東海発電所及び東海第二発電所 原子炉施設保安規定変更認可申請書 補足説明資料①

(周辺監視区域境界変更,保安規定審査基準の説明)

2022 年 8 月 24 日 日本原子力発電株式会社

図1 周辺監視区域境界変更の工事工程(予定)

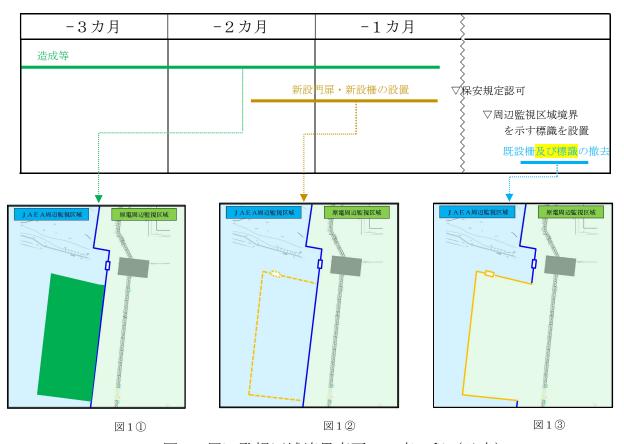
現在の周辺監視区域境界は、エリアの造成等を行い、変更後の周辺監視区域境界に新設の 門扉及び柵を設置する。(図1①)保安規定変更認可を受けた後、新設の門扉、柵及び標識 の設置完了を確認した上で、周辺監視区域境界を変更する。(図1②)変更前の周辺監視区 域の柵及び標識については、周辺監視区域境界変更後に撤去する。(図1③)

図2 新設する門扉の設置正面図

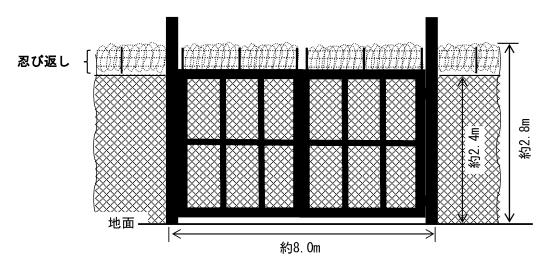
安全性向上対策工事の過程でJAEAの道路を使用する場合に必要なため、変更した周辺監視区域境界の西に新たに門扉を設けるが、管理については既存の発電所南側門扉と同じ扱いである。業務上立ち入る者以外の立入りを制限するため、周辺監視区域への出入りがある場合は、監視員を配置する。
